名鉄7000系

訂正補足 説明書

— 先頭車2輛セット —

- 本紙は正規組立説明書の2番①②のコマに関する訂正・補足を述べたものです。
- 本紙に記載している以外の項目については正規組立説明書を参照ください。

2 屋上の組立

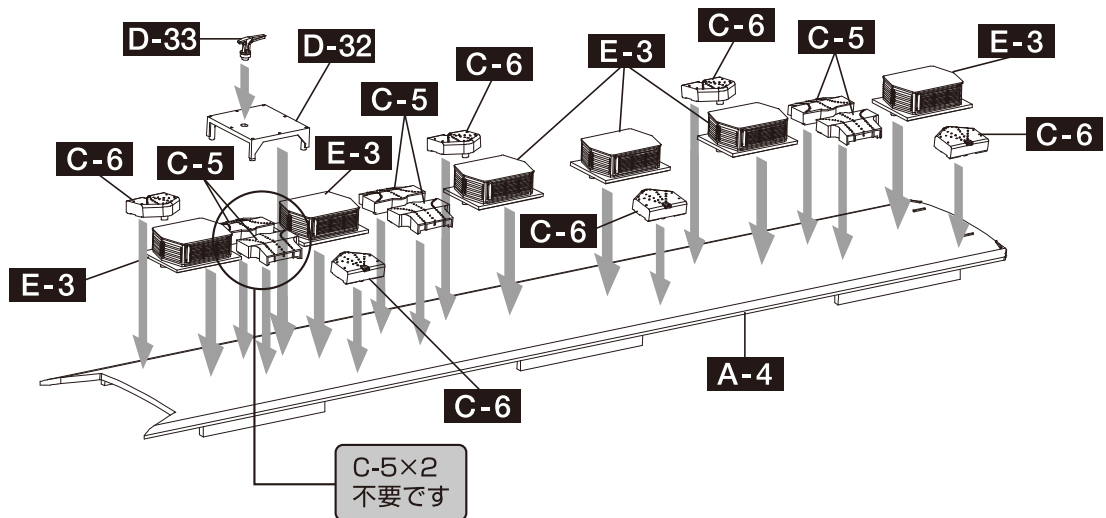
■屋上機器取付穴開け指示(黒丸部分にφ1.0で穴を開ける)

4ヶ所
穴開け不要です

C-5×2
不要です

7001号の該当部分の様子(2008年撮影)。
奇数車の無線アンテナ台の下に換気扇用通
風器は存在しません(偶数車は正規説明書
の通りアンテナ台が通風器をまたぐよう
になっています)。 写真:高橋一嘉
